PARC EOLIEN DE LA VALLEE DE LA THIRONNE

Réponse à l'avis de la Mission Régionale d'Autorité Environnementale du 11 octobre 2019

**Avis de la mission régionale d'autorité environnementale
(MRAe) Centre-Val de Loire
sur le projet de parc éolien de la Vallée de la Thironne
sur les communes de Méréglise, Montigny-le-Chartif
et Vieuvicq (28)
Demande d'autorisation environnementale**

N°2019-2501

Schéma du tracé prévisionnel de la solution de raccordement :

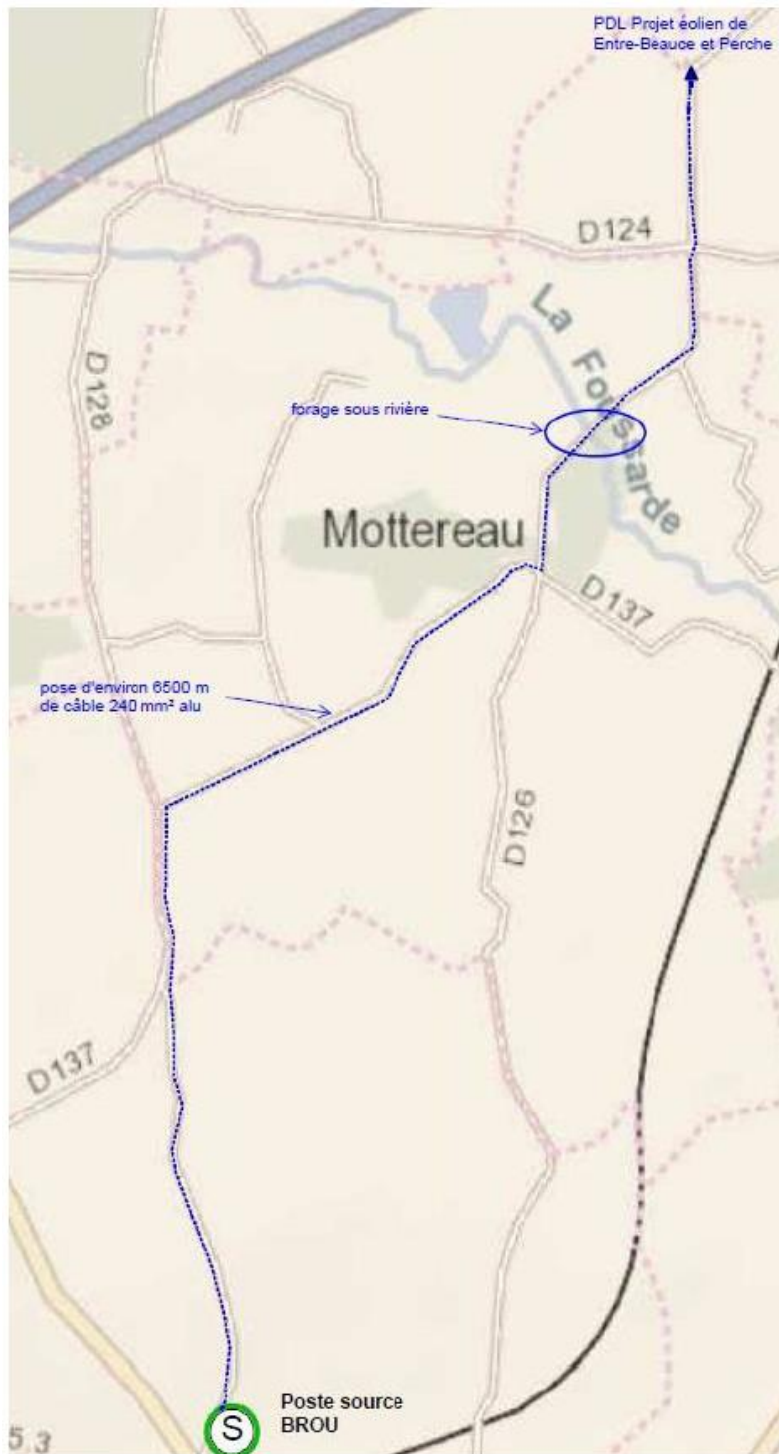
- 1) Le pétitionnaire précise que la solution de raccordement externe du parc n'est à ce jour pas définie : le gestionnaire de réseau, dans le cas où le projet bénéficierait d'une autorisation, déterminera la solution technique de raccordement. L'autorité environnementale constate que la solution de raccordement n'a pas été intégrée dans le projet ce qui ne permettra pas l'analyse de ses incidences dans le cadre d'un projet global.*

La solution de raccordement proposée dans le dossier de demande d'autorisation environnementale n'est en effet à ce jour pas définitive. Cependant, elle est issue d'une pré-étude simple réalisée par ENEDIS et constitue donc une solution probable. Pour rappel, la solution potentielle de raccordement est proposée à la p.54 du Tome 2 de la Pièce 4b Etude d'Impact :

« Après l'obtention de l'autorisation environnementale, une demande de raccordement au réseau public de transport d'électricité sera adressée au gestionnaire de ce réseau qui établira une Proposition Technique et Financière (PTF). Cette proposition définira notamment le poste source de raccordement du projet et le tracé du câblage électrique qui permettra ce raccordement.

Sous réserve des conclusions de l'étude détaillée effectuée par le gestionnaire du réseau public, le poste source pressenti pour raccorder le projet éolien au réseau public de transport d'électricité est celui de Brou, à environ 6,5 km au sud du projet. Il s'agit du poste source le plus proche disposant d'une capacité réservée suffisante pour satisfaire le raccordement du projet. Une pré-étude simple menée auprès d'Enedis courant 2018 a permis d'identifier le tracé du raccordement électrique possible. »

Il convient de préciser que le tracé passera préférentiellement le long des voiries existantes et dans tous les cas en dehors de toute zone naturelle protégée. Les impacts environnementaux seront donc a priori très limités.
